Informe Consolidado de Solicitud de Aclaraciones, Rectificaciones y/o Ampliaciones a la Declaración de Impacto Ambiental del Proyecto "Nueva Marina Avendaño - Reingreso"

Nombre del Titular : Inversiones e Inmobiliaria Quillón Limitada
Nombre del Representante Legal : José Ignacio Quezada Fuentes
Dirección : Avenida O'Higgins 2545

El presente Informe Consolidado de Solicitud de Aclaraciones, Rectificaciones o Ampliaciones a la Declaración de Impacto Ambiental del proyecto "Nueva Marina Avendaño - Reingreso", contiene las observaciones generadas en virtud de la revisión de la DIA.

Figura: Sitios de significación, Asociación Indígena Epu mari kechu pange mew keullin

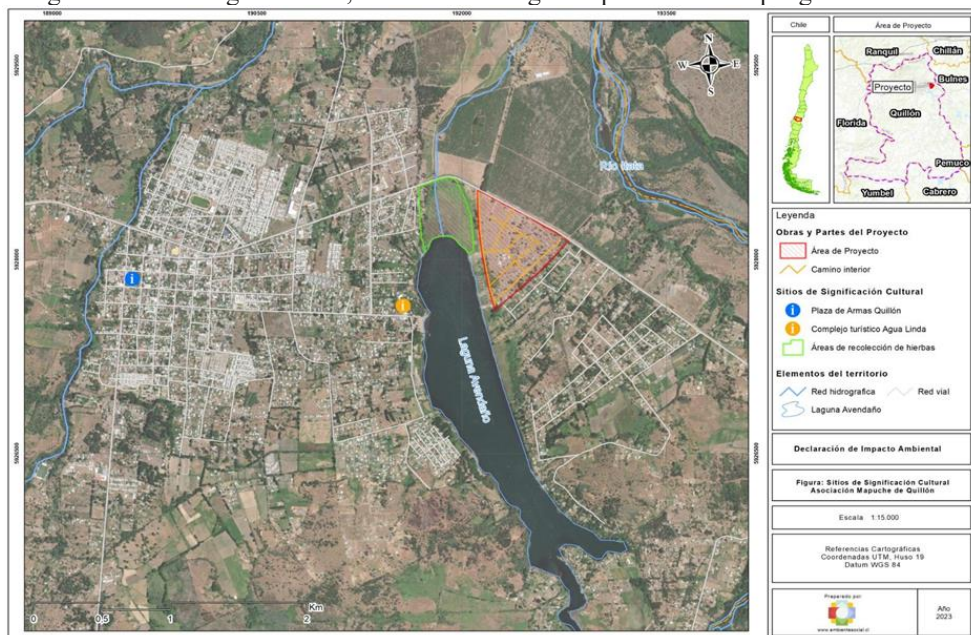
Por su parte, en el Anexo 2.7 “*Estudio de Medio Humano*” en el punto 5.3.2. “*Características étnicas de la población*” se indica que “*En relación con la presencia de organizaciones indígenas en la comuna de Quillón, existe en la comuna solo una asociación indígena, y no existen comunidades. Esta Asociación Indígena se constituyó en 2017, se llama Epu mari kechu pange mew keullin, y cuenta con 32 miembros. Con respecto a su ubicación cabe señalar que este su domicilio legal esta señalado como “SECTOR CENTRO DE LA COMUNA DE QUILLON” (Listado oficial de Asociaciones indígenas de la Conadi, última actualización, 3 de mayo de 2023. Sin embargo, hay que considerar también que las asociaciones indígenas pueden no estar ancladas a una territorialidad específica y llevar adelante sus actividades en más de un lugar, tal como ocurre con esta asociación*”. Luego presentan, entre otros antecedentes, planos asociados a los sitios de significación de la Asociación Indígena y el Área de recolección de hierbas Asociación Indígena Epu mari kechu pange mew keullin, que se presentan a continuación.

En el marco del Artículo 86 del RSEIA, se llevó a cabo una reunión el 11 de diciembre de 2023 con la Asociación Indígena Epu Mari Kechu Pange Mew Keullin, a objeto de recoger sus opiniones, analizarlas y, si corresponde, determinar la procedencia de la aplicación del artículo 48 del Reglamento. Dicha acta está disponible en https://seia.sea.gob.cl/archivos/2023/12/11/Acta_art_86_Nueva_Marina_Avendano-Reingreso.pdf. En dicha jornada se indicó por parte de la presidenta de la Asociación Indígena, entre otros temas, que la laguna posee plantas medicinales utilizada por la agrupación (por Lawentuchefe) y la ciudadanía, así como fauna. La Asociación plantea sus dudas sobre el alcantarillado del proyecto, ya que le preocupa que se generen más emisarios que alteren el agua de la laguna. Indican que el cierre de la laguna los afecta como Mapuche, entre otros temas indicados en el acta de la reunión.
